**DODATEK Č. 4
K PLÁNOVACÍ SMLOUVĚ
pro ul. Arnoštova č.p. 374**

„2. Žadatel připravuje v rámci své developerské (stavební) činnosti na dále uvedených pozemcích v katastrálním území Úvaly u Prahy, podle **Architektonické studie uvedené v Příloze č. 1** Smlouvy, **výstavbu bytového domu s počtem bytových jednotek 10 a jednoho nebytového prostoru sloužícího k podnikání o podlahové ploše 96 m² na pozemcích parc. č. 252/7 a parc.č. 265, k.ú. Úvaly u Prahy**, v obci (městě) Úvaly zapsaného na LV 1317 ve veřejném rejstříku katastru nemovitostí vedeném Katastrálním úřadem pro Středočeský kraj, Katastrálním pracovištěm Praha – východ, a následující Veřejné infrastruktury a Technické infrastruktury pro bytový dům podle Smlouvy (dále jen „**Stavební záměr Žadatele**“).

VYJÁDŘENÍ KE STAVU OBJEKTU Arnoštova 374

studie proveditelnosti

PŮDORYS NÁVRH

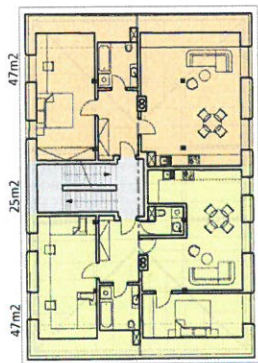
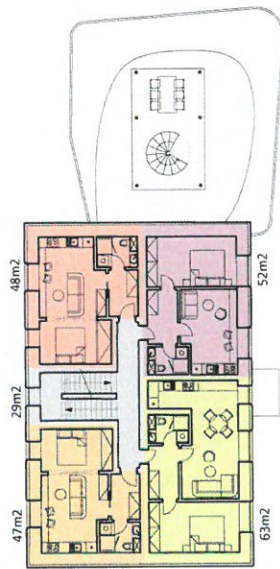
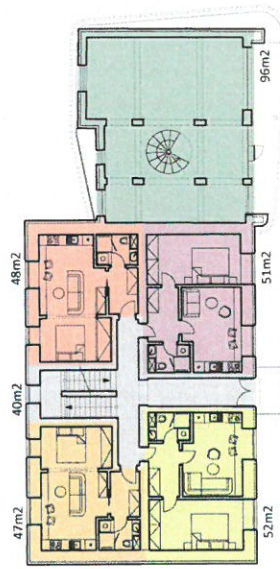
Výstavba Stavebního záměru Žadatele bude provedena namísto bytového domu č.p. 374 o třech bytových jednotkách. Výstavba bude provedena v půdorysu bytového domu č.p. 374, který se předtím demoluje.

2. Architektonická studie tvořící Přílohu č. 1 Smlouvy se nahrazuje Architektonickou studií, která tvoří **Přílohu č. 2** tohoto Dodatku smlouvy.

10 malých bytů + 96m² výroba/komerce včetně terasy + zázemí (sklep)
